Concerne : ANNONCE DE PROJET - PU-2021/100 (LNG-Associates)

Le projet consiste à la démolition d'un bâtiment industriel et d'une habitation et la construction d'un restaurant avec drive-in « Mcdonald's ».

Fig1 – Source : notice d'évaluation des incidences

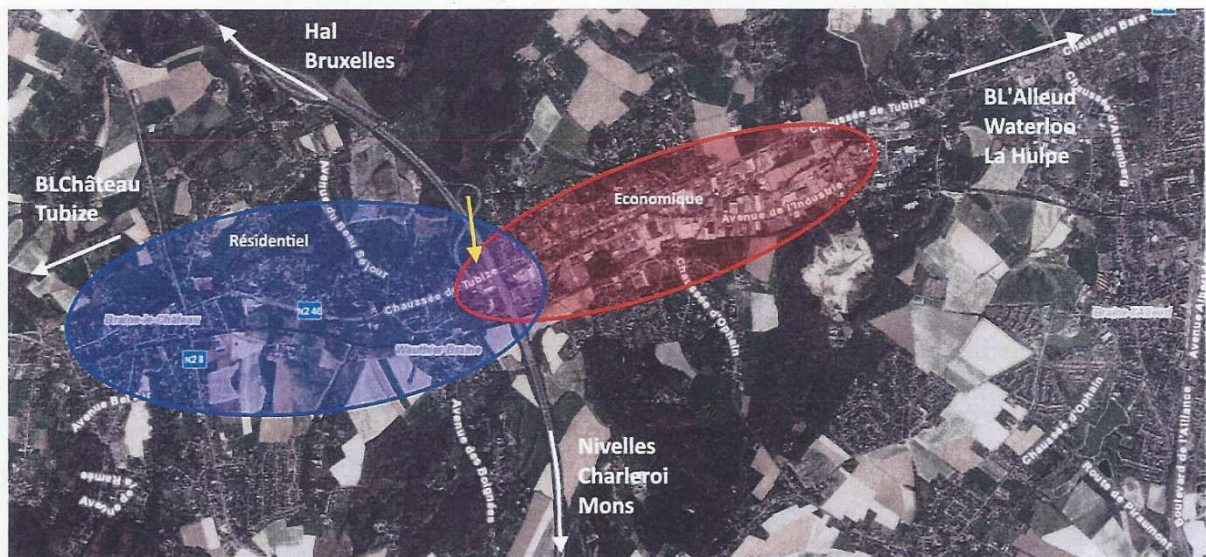
Comme vous pouvez le voir dans le schéma ci-dessous (Fig1), le projet sera situé à l'extrême limite de la Zone Economique mais par contre bien implanté dans une zone Résidentiel.

Le projet prévoit une ouverture de 10H à 23H, on ne parle pas ici d'un simple restaurant mais bien d'un fastfood avec DriveIn qui apporte beaucoup plus de nuisance, aller et venue de véhicules qui peuvent être bruyants, sonorisation des véhicules, terrasse ouverte, possibilité de manger sur le parking ...

Afin d'éviter les nuisances pour le voisinage, un tel projet ne devrait pas voir le jour dans une zone mixte ou au minima l'horaire d'ouverture devrait être ramené de 10H00 à 22H00.

Fig 3 – Source : irCELine 2019

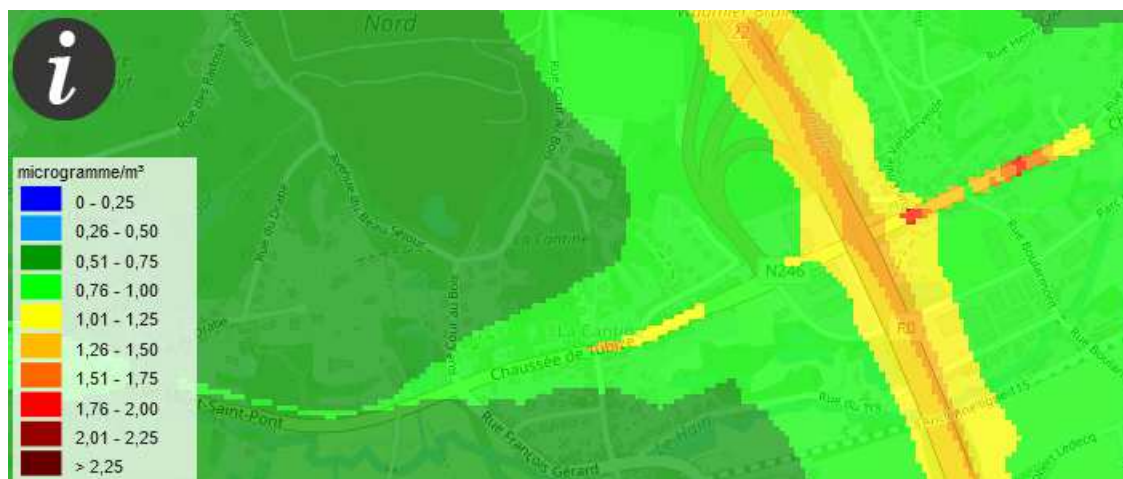
La Fig3 ci-dessous montre la situation en 2019 (avant les confinements dus au Covid-19), on peut voir que la Chaussée de Tubize avant et après le pont de l'autoroute ainsi que le feu tricolor « Cantine » ont une situation très préoccupante pour la santé des riverains !

Ce projet va augmenter cette problématique et donc augmenter le risque pour la santé des riverains alors qu'il est indispensable de tout faire pour diminuer la circulation à ces endroits.

Fig4 – Source : notice d'évaluation des incidences

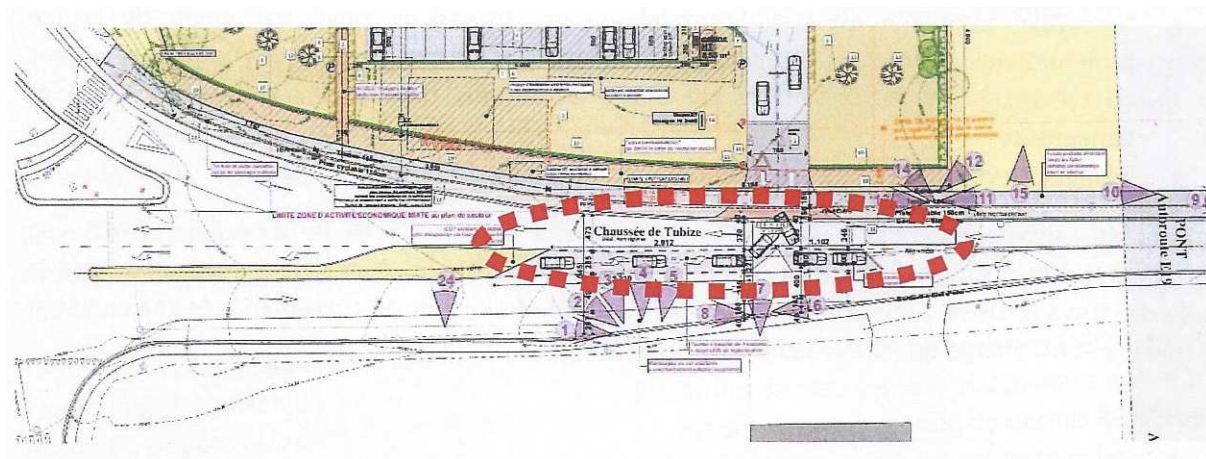
Comme on peut le voir dans la Fig4 ci-dessous, les véhicules doivent se croiser pour entrer sur le site en venant de Clabecq et sortir pour tourner vers Braine l'alleud.

Malgré la mise en place d'un tourne à gauche de +- 5 véhicules et une bande de réinsertion de 2 véhicules, cette situation n'est pas bonne, surtout à cet endroit qui est sujet à des files de voitures aux heures de sortie du bureau.

Il est donc nécessaire de revoir l'entrée et sortie du site afin de retirer ce goulot d'étranglement.
